**OGGETTO: (ID 7311) - Progetto di un impianto eolico composto da n. 7 aerogeneratori, ciascuno di potenza nominale di 5,6 MW, e della potenza complessiva pari a 39,2 MW, da realizzarsi nel Comune di Castelpagano (BN), in località "Masseria Fattori" e "Masseria Richi", e delle relative opere di connessione alla RTN, da realizzarsi nei Comuni di Colle Sannita, Circello e Morcone, in provincia di Benevento.**

**Controdeduzioni al Parere tecnico-istruttorio della Soprintendenza Speciale per il PNRR.**

*In verde gli aerogeneratori in esame della Cogein, in viola altro impianto della Cogein, in arancione quelli della New Energy Riccia, in nero quelli esistenti. (Elaborazione Sabap-Molise).*

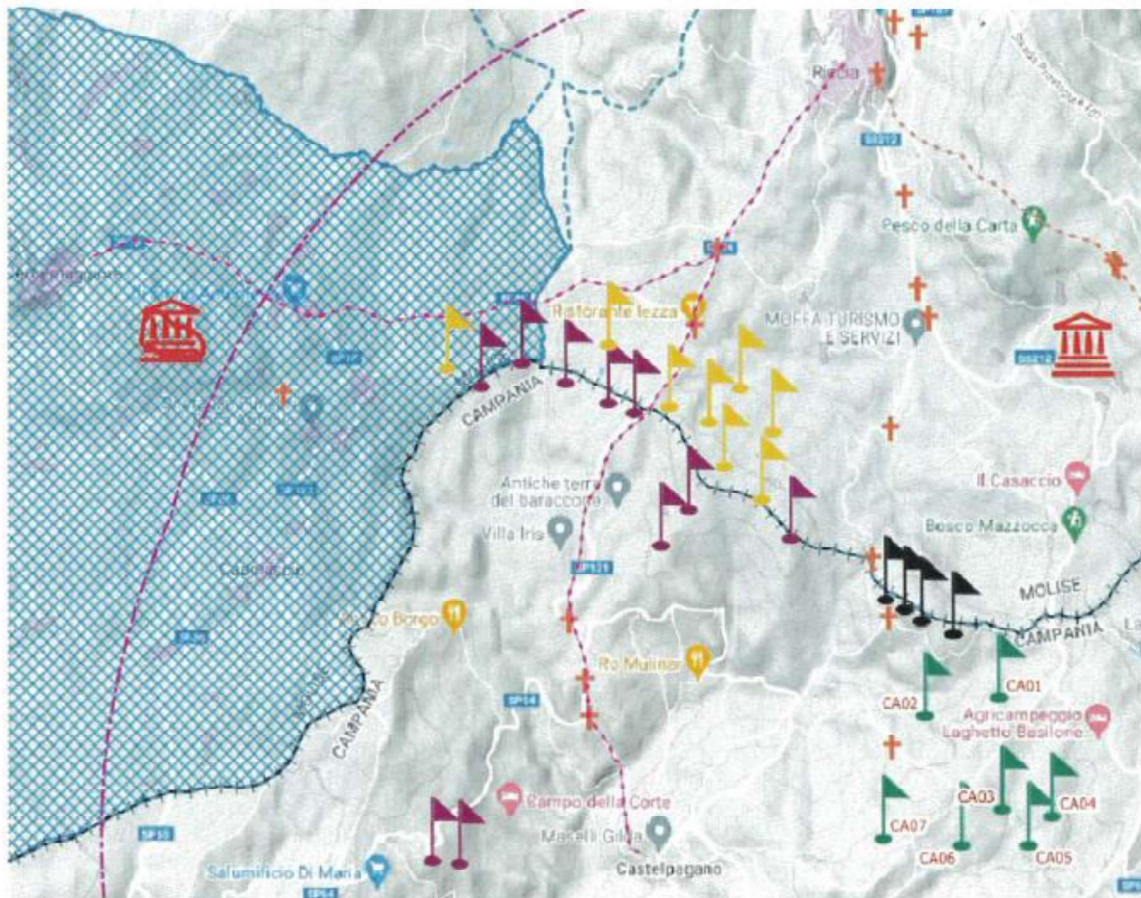
L'intervento ricade, inoltre, completamente nel buffer areale di 7 km delle aree archeologiche, sottoposte a tutela ai sensi della parte II del D.Lgs. 42/2004, in loc. Toppo Castellana e loc. Strada Comunale Feudo, nonché in prossimità dei sistemi di Croci Votive e Viarie lungo i percorsi per Castelpagano, Benevento e Castelvetero, sopra citati e sottoposti a tutela tramite vincolo diretto.

La localizzazione del parco eolico, prevista oltre la linea di crinale del confine regionale, anche se interessa solamente il versante campano, risulta produrre impatti visivi, data la sua notevole altezza, anche sui territori molisani. Il parco, pur essendo esterno ai suddetti ambiti molisani, modificherebbe la percezione interrompendo lo *skyline* di confine, già alterato dalla presenza di 4 aerogeneratori. Tale scenario paesaggistico, oltre che visibile da diversi scorci del centro abitato di Riccia, fa' da cornice agli antichi percorsi viari caratterizzati dalle Croci Viarie e Votive. Inoltre, soprattutto dai territori di Riccia, l'alterazione paesaggistica verrebbe ulteriormente aggravata per l'effetto cumulo che si verrebbe a creare in riferimento ai 4 aerogeneratori già presenti sul crinale.

La sua realizzazione, quindi, contribuirebbe a destrutturare la stratificazione storica del sistema percettivo del crinale, oltre che interrompere la lettura del paesaggio verso i territori campani dai luoghi tutelati sopradescritti.

**Si evidenzia, a tale proposito, che tale crinale è interessato da ulteriori impianti eolici in corso di valutazione, di cui uno ricadente in territorio molisano, un altro ricadente in territorio campano.**

- Per quanto concerne, invece, le relazioni storiche, vive, simboliche ecc. si sottolinea come esse emergano ampiamente e dettagliatamente dall'analisi della compatibilità paesaggistica esperita in seno alla Relazione Paesaggistica prodotta dalla ditta. Infatti, nell'analizzare i diversi quadri paesaggistici rappresentati a partire dai principali ricettori sensibili, la ditta ha utilizzato una griglia di criteri e sottocriteri, direttamente discendenti dal DPCM 12/12/2005 e analizza in dettaglio, ogni scena valutando anche le relazioni funzionali, spaziali, visive e simboliche (criterio "integrità"). Per ognuno degli elencati sottocriteri viene fornito un sintetico giudizio qualitativo sia delle caratteristiche ex ante che di quelle ex post, il quale orienta l'assegnazione di un punteggio, utile all'espressione della compatibilità globale delle opere. Anche in questo caso il parere è aleatorio e carente dell'elemento valutativo, non andando a tenere in conto delle risultanze delle analisi prodotte dalla ditta né delle integrazioni richieste. Inoltre, si fa notare, che la Soprintendenza formula valutazioni sulla base di dati non corrispondenti alla realtà dei fatti, in quanto richiama dei progetti la cui

procedura non è più attiva. Tali progetti, infatti, sono stati rimodulati e ripresentati con posizioni diverse da quelle riportate nello stralcio allegato al parere (aerogeneratori in viola e in giallo), questo è facilmente riscontrabile dai portali istituzionali.
